HTTR 原子炉施設の設置変更許可申請に係る
審査会合質問回答
(第4条関係)

令和元年5月22日

日本原子力研究開発機構 大洗研究所

平成 31 年 3 月 26 日の第 266 回核燃料施設等の新規制基準適合性に係る審査会合において、説明を求められた事項について、以下に回答する。

第 2.1 図 耐震重要施設まわりの概要図

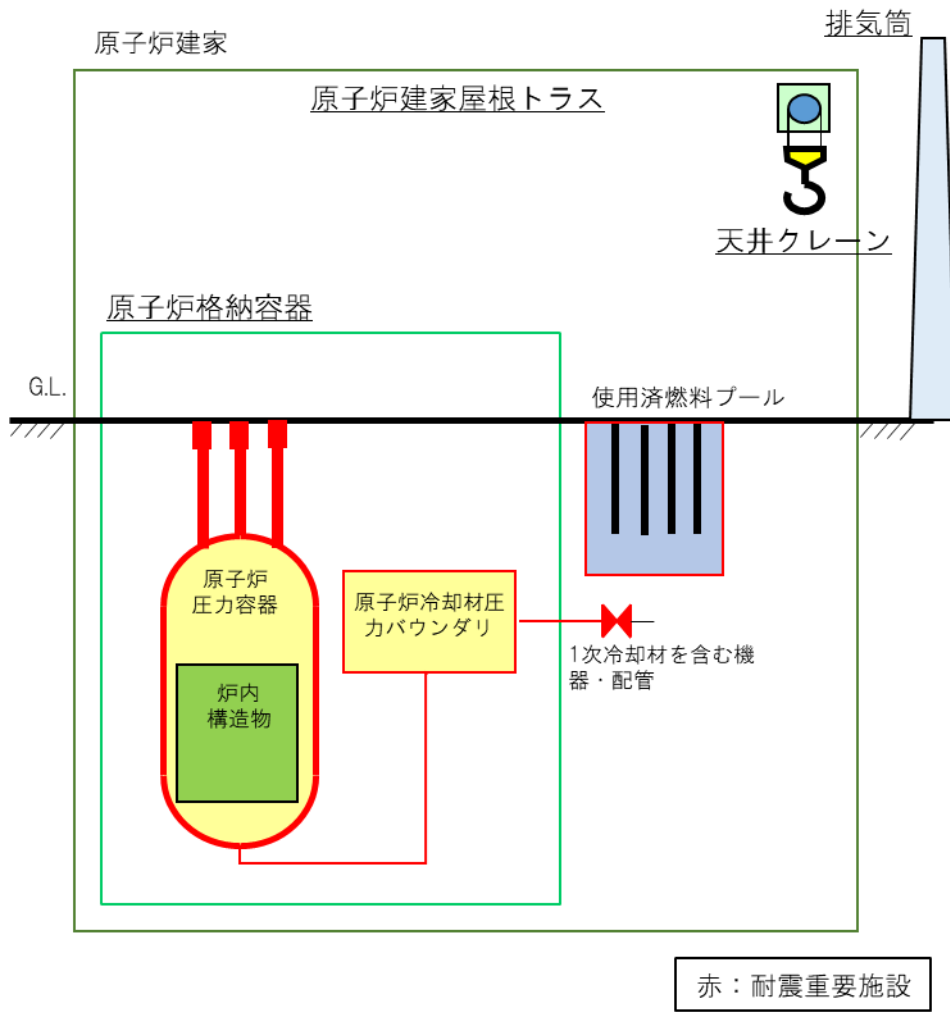
2. 耐震重要施設が、耐震重要度分類の下位クラスに属する設備の波及的影響によって、その安全機能を損なわない設計について、設計上想定する事象の選定、影響の評価等について説明すること。

基準地震動 S_s が発生しても、耐震重要施設が、耐震重要度分類の下位のクラスに属するものの波及的影響によって、その安全機能を損なわないことを確認する。評価対象設備(第 4 回設工認(平成 31 年 3 月 26 日申請))は、以下のとおりである。耐震重要施設まわりの概要図を第 2.1 図に示す。

基準地震動 S_s が発生しても、原子炉建家屋根トラスの損傷及び落下により、S クラスの使用済燃料貯蔵設備貯蔵プール及び原子炉格納容器内の S クラスの機器・配管系に対して波及的影響を及ぼさないこととする。

基準地震動 S_s が発生しても、原子炉格納容器の損傷により原子炉格納容器内の S クラスの機器・配管系及び S クラスの原子炉格納容器貫通部配管に対して波及的影響を及ぼさないこととする。

基準地震動 S_s が発生しても、原子炉建家天井クレーンの損傷及び落下により、S クラスの使用済燃料貯蔵設備貯蔵プール及び原子炉格納容器内の S クラスの機器・配管系に対して波及的影響を及ぼさないこととする。

基準地震動 S_s が発生しても、排気筒の損傷及び転倒により、原子炉建家内の S クラスの施設に波及的影響を及ぼさないこととする。

第 3.1 図 制御棒案内ブロック及び炉心断面図

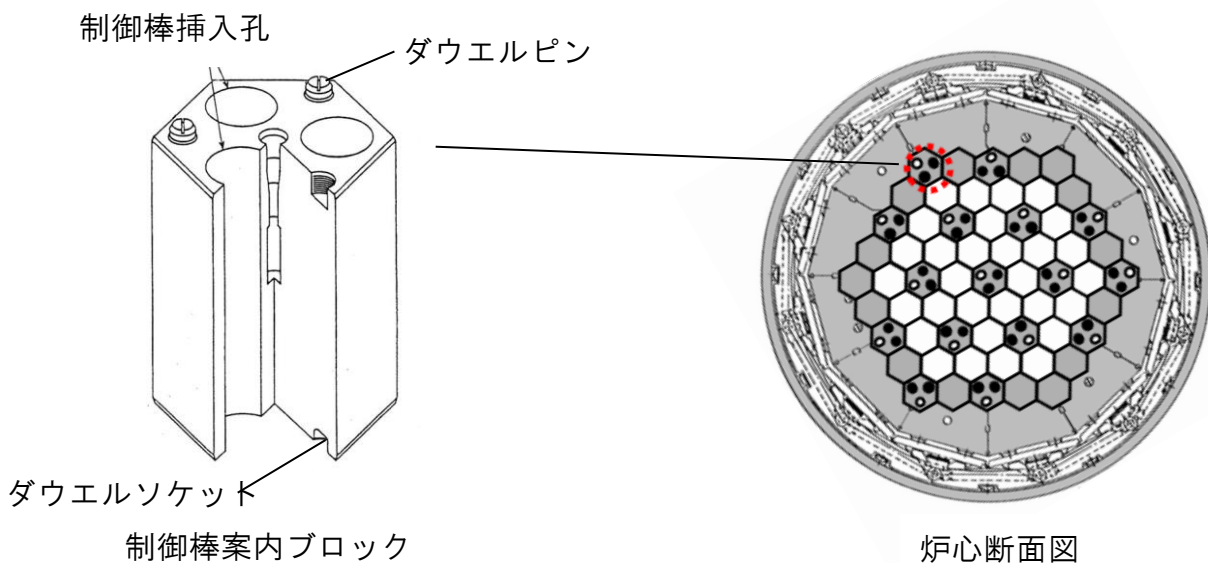
3. 耐震重要施設のうち、動的機器等については、基準地震動による応答に対して、当該設備に要求される機能を保持されることを説明すること。

制御棒は、炉心構成要素の一部の制御棒案内ブロックの制御棒挿入孔に挿入される。(第 3.1 図)HTTR の炉心は、六角柱状の黒鉛ブロック群で構成された積層構造をしている。これら炉心構成要素は、高温プレナムブロックを介して、サポートポストにより支持されている。地震時、サポートポストの支持機能が維持されていれば、制御棒案内ブロック等の炉心構成要素は、高さ方向において元の位置に留まり、制御棒挿入孔が高さ方向で不連続となることはない。そのため、制御棒挿入性上評価すべき問題は、炉心構成要素の水平方向の動きである。

また、制御棒案内ブロックに作用する地震荷重に対して、制御棒挿入孔が制御棒を挿入できる形状を維持していることのみを確認する。
